# 改善箇所説明図

## 基準不適合発生箇所

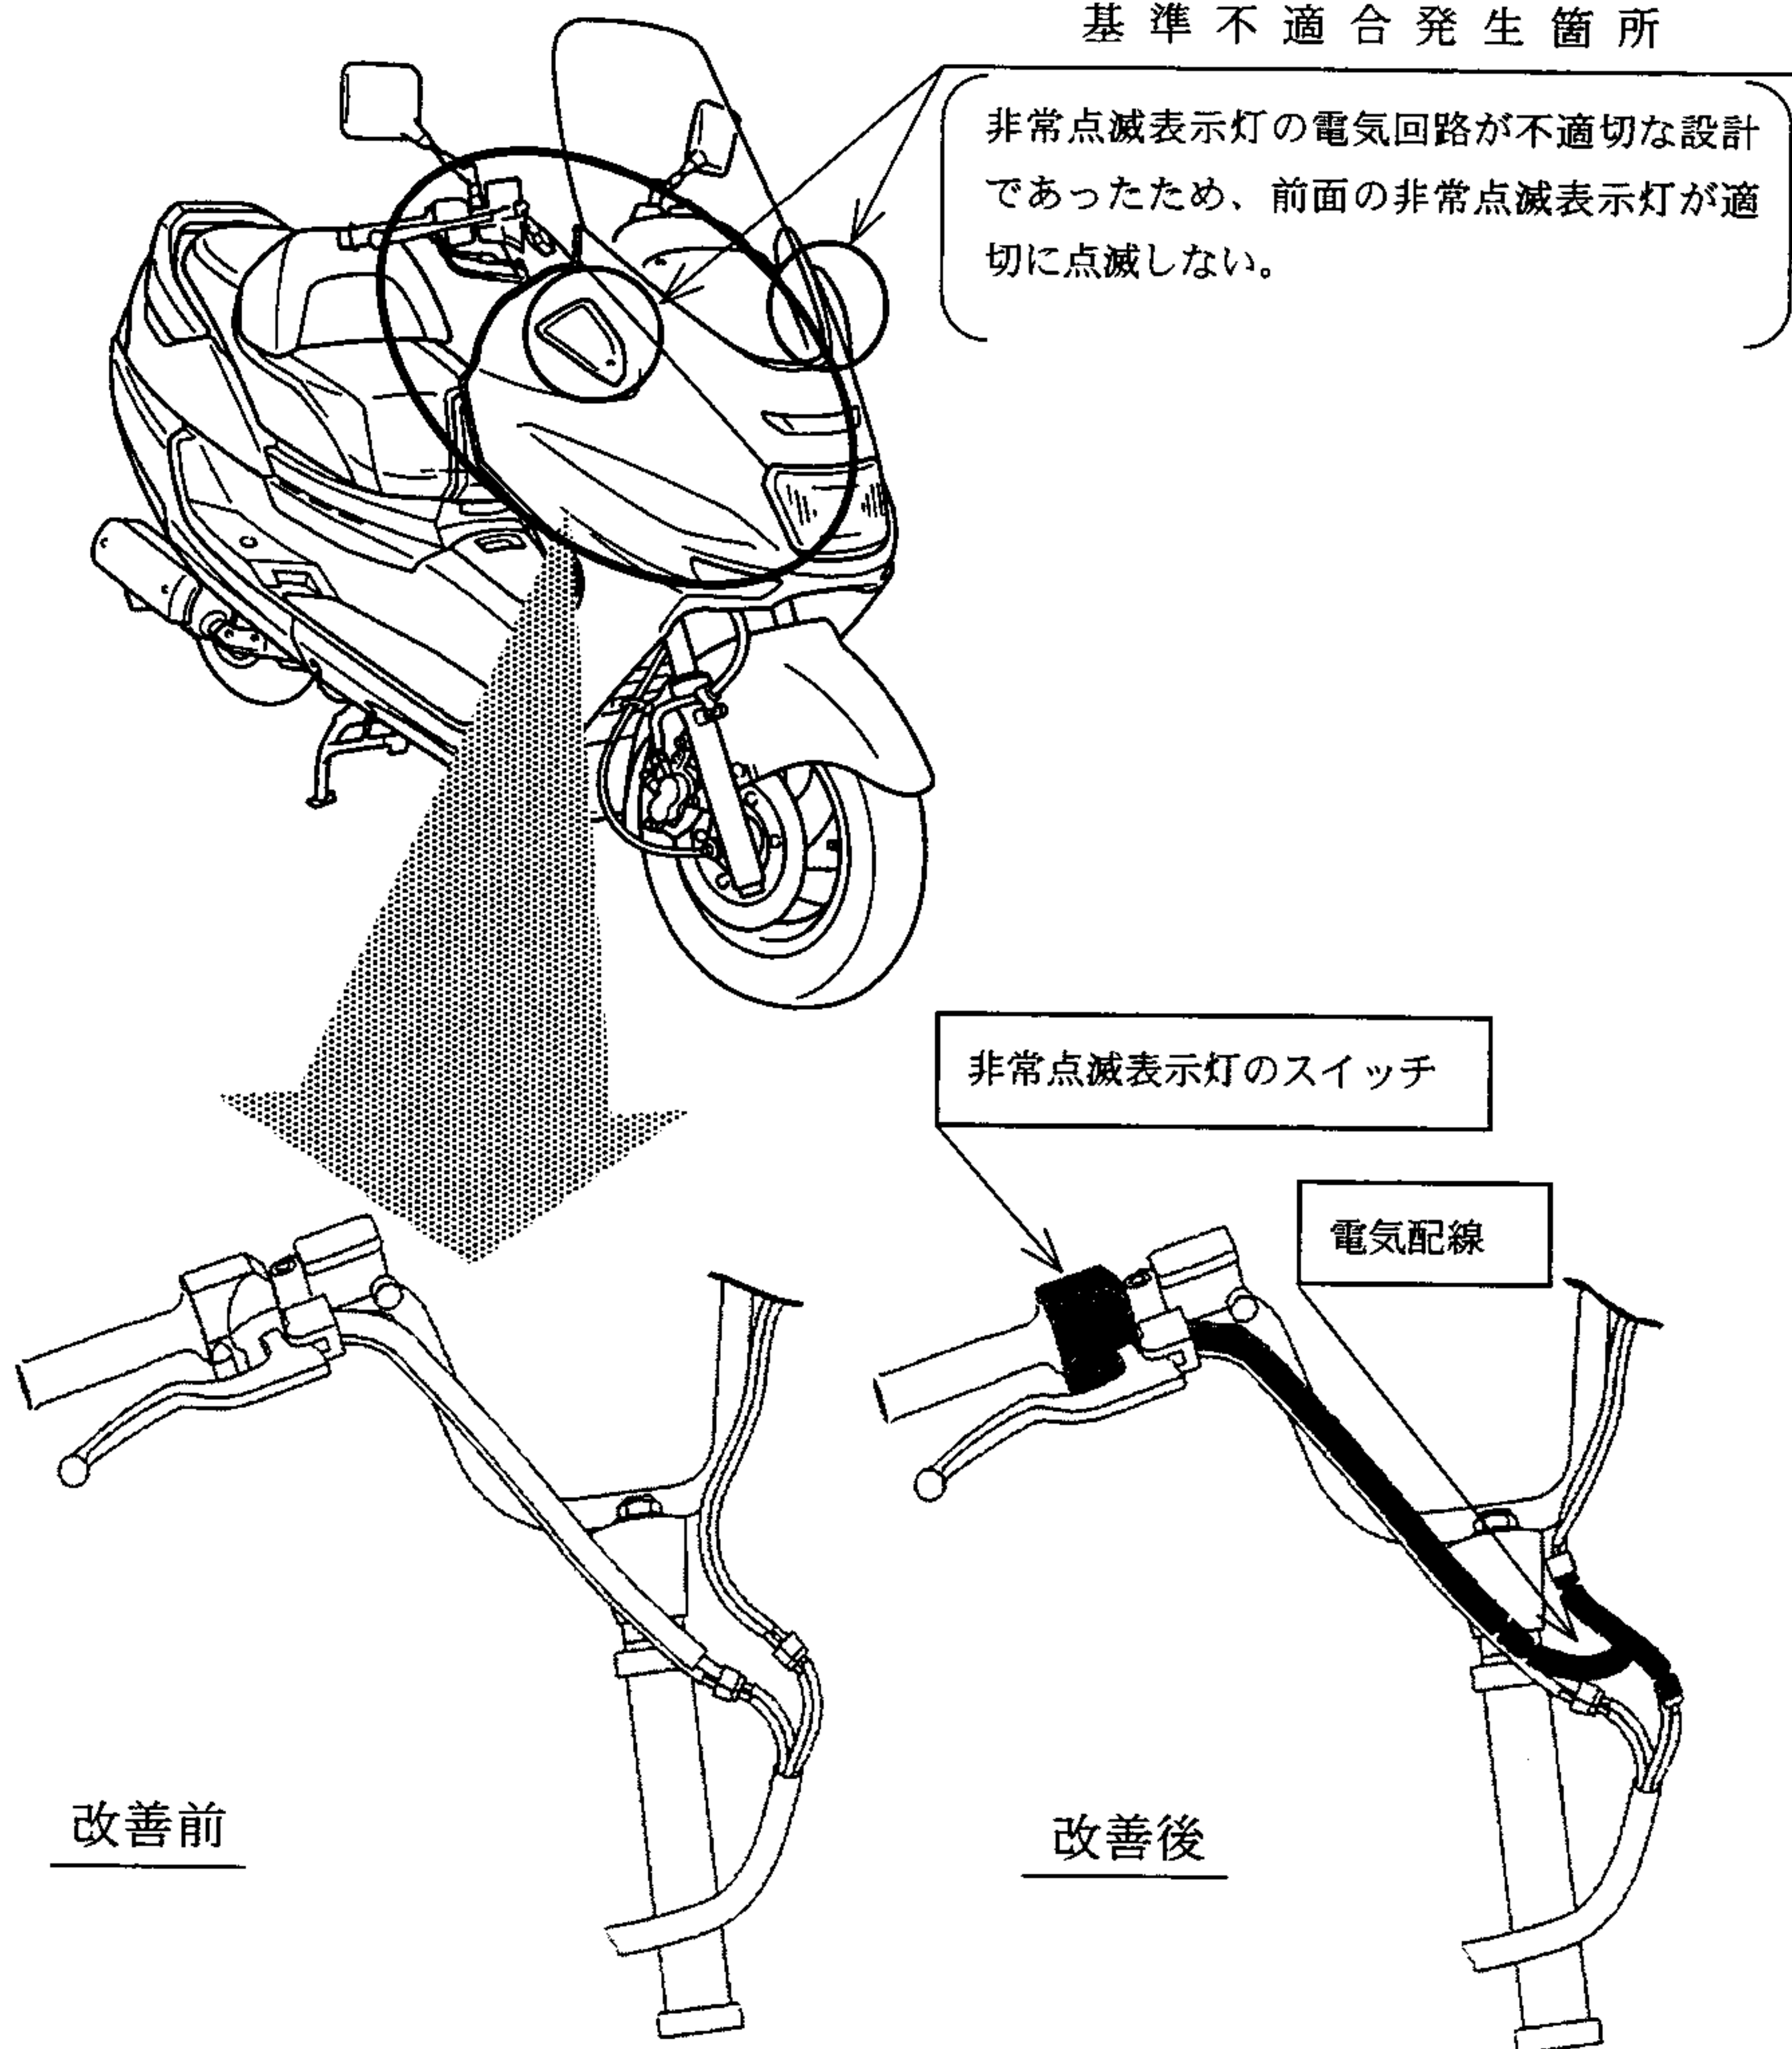
非常点滅表示灯の電気回路が不適切な設計であったため、前面の非常点滅表示灯が適切に点滅しない。

改善の内容：全車両、非常点滅表示灯のスイッチを対策品と交換し、電気配線を追加する。

注：  は交換部品及び追加部品を示す。

識別：車体左側サイドスタンド取付部付近に白色ペイントを塗布する。
